有關夏慤道食水抽水站遷往紅棉路的文物影響評估

補充資料文件
古老石牆擬議緩解措施

設計部
水務署
2014 年 3 月

圖 4：古老石牆的臨時支撐

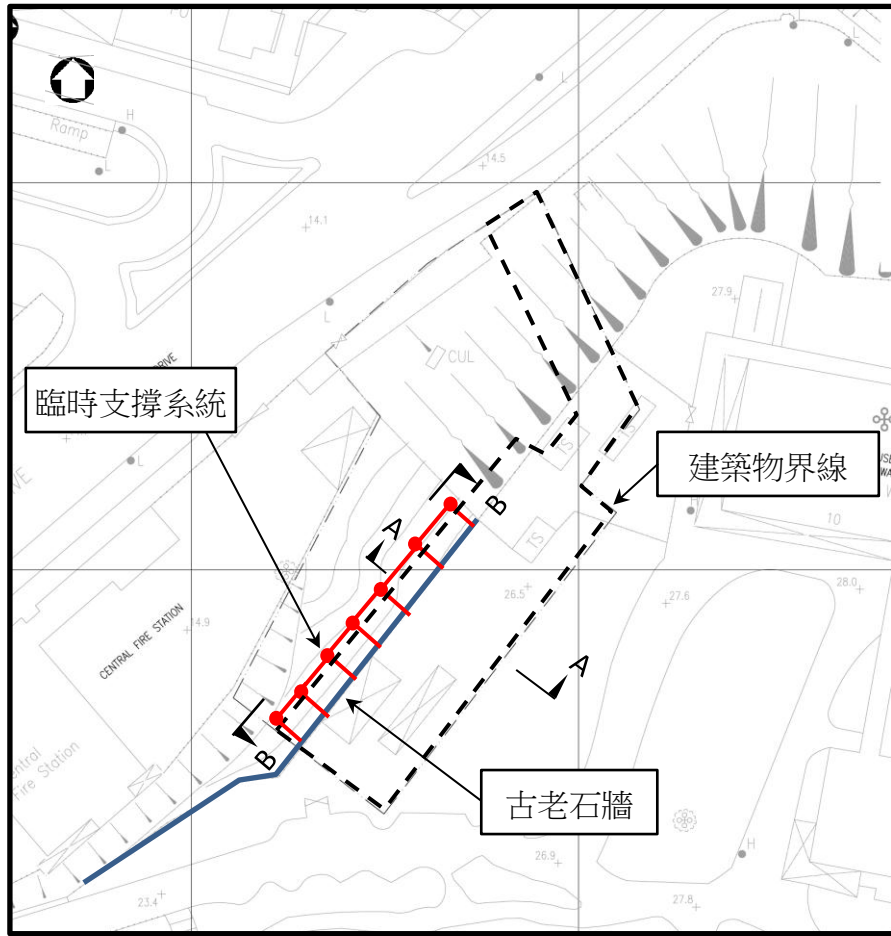
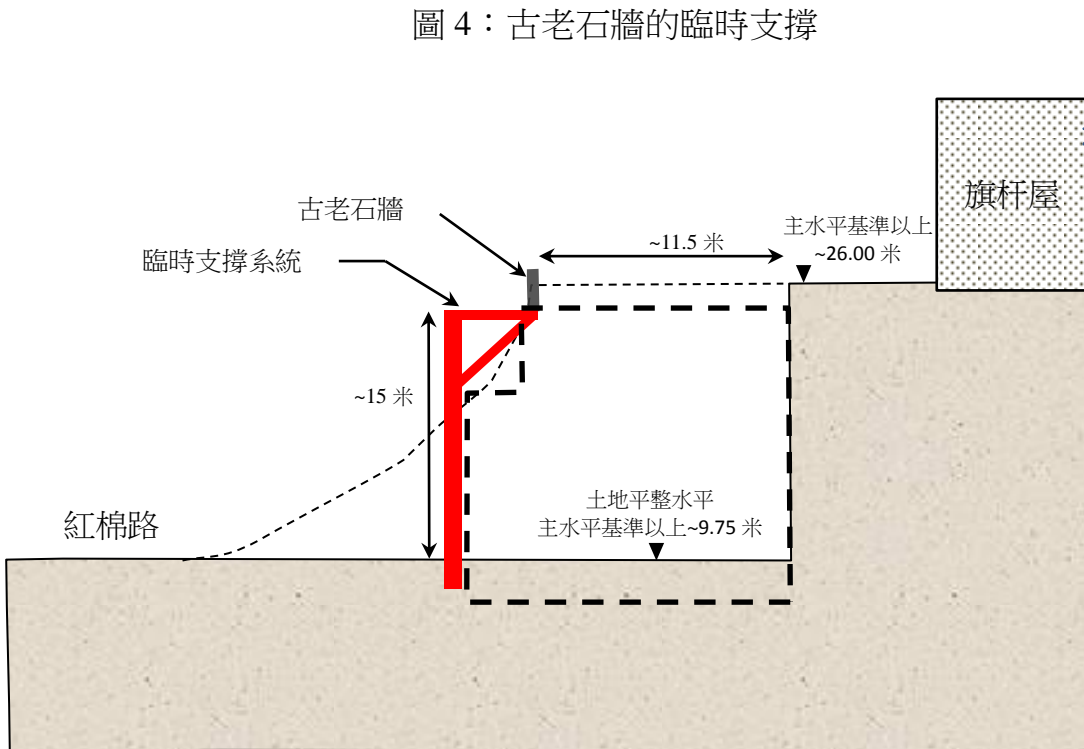
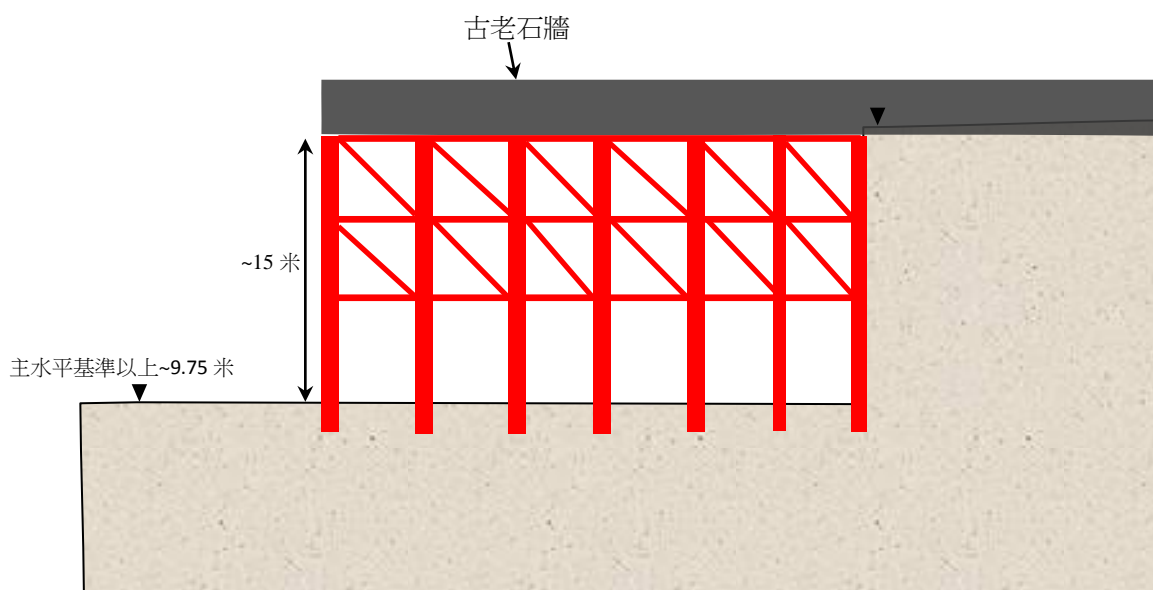
古物諮詢委員會（下稱「古諮會」）委員在 2014 年 3 月 4 日舉行的古諮會會議上，就於興建擬議抽水站期間在工地範圍內保留現有 35 米長的古老石牆一事表示關注。本補充文件的目的是，旨在回應古諮會關注的事宜和評估各項緩解措施。除逐塊臨時拆除古老石牆的措施外，我們亦會評估以下兩項緩解措施：

4. 我們已研究原址保留古老石牆的可行性。為了原址保留古老石牆和興建抽水站建築物，在進行土地平整工程前，我們須為工地範圍內的古老石牆加建臨時支撐。要為工地範圍內的古老石牆加建臨時支撐，唯一的可行方法是如圖 4 至 6 所示，在現有斜坡下至抽水站平整水平安裝臨時樁柱連托架。然而，安裝這些臨時樁柱即使並非不可能，也極為困難，因為我們須把打樁設備置於陡坡上，但在此之前須先在斜坡搭建由小型樁柱支撐的工作平台，以便進行打樁工程。鑑於工地範圍有限，要在工地提供妥當的通道供搬運打樁設備到工作平台，而又不損毀古老石牆是極具挑戰的工作。

5. 在進行土地平整工程期間，我們會在古老石牆底下和臨時樁柱之間進行挖掘工程。建造機械很可能會擊中樁柱，導致石牆損毀。在完成土地平整工程後，我們須設置搭式起重機，以便把建築物料運送到工地。然而，由於工地中央只有該幅離地 15 米以上的古老石牆豎立，搭式起重機在搬運建築物料時很可能會擊中石牆。此外，由於其後的抽水站建造工程會在古老石牆底下和附近進行，因此石牆很可能會被各建造機械擊中。臨時支撐系統亦會阻礙抽水站頂板的建造，以致頂板無可避免地出現施工縫，大大增加了抽水站建築物漏水的風險。抽水站建築物的防水工作，對確保抽水站內水泵的馬達和電氣設備運作正常是重要的。

6. 原址保留古老石牆會影響工程計劃的關鍵環節，因為我們需額外時間為古老石牆安裝臨時支撐系統。此外，因應工地保留的古老石牆及其臨時支撐系統，令土地平整工程及其後興建建築物結構將更為困難，這會令建造時間延長約 1 年。因此，抽水站的建造時間會由 4 年延長至 5 年，其間予以原址保留的古老石牆很可能會被各建造機械意外損毀。鑑於上述風險和困難，我們認為原址保留古老石牆是不可行的。

9. 由於興建新抽水站涉及在現有斜坡和苗圃進行大量的挖掘工程，原址保留現有古老石牆將須加建大規模的臨時支撐，這會對抽水站建造工程帶來過度的困難。如原址保留現有古老石牆是先決條件，整項建造工程計劃便會涉及額外時間和成本。此外，古老石牆會承受較高的受損風險達 5 年之久。因此，我們不建議原址保留石牆。

10. 上文第 7 至 8 段所述的其他方案（即逐段臨時遷移古老石牆及於興建抽水站後在原址重置石牆）較能保留古老石牆的原貌和完整性，是可接受的緩解措施。因此，我們建議盡可能謹慎地逐段臨時遷移古老石牆的受影響部分，並在抽水站建造工程完成後於原來位置重置石牆。如無法在不損毀古老石牆的情況下逐段遷移石牆，我們才會考慮把古老石牆逐塊遷移。
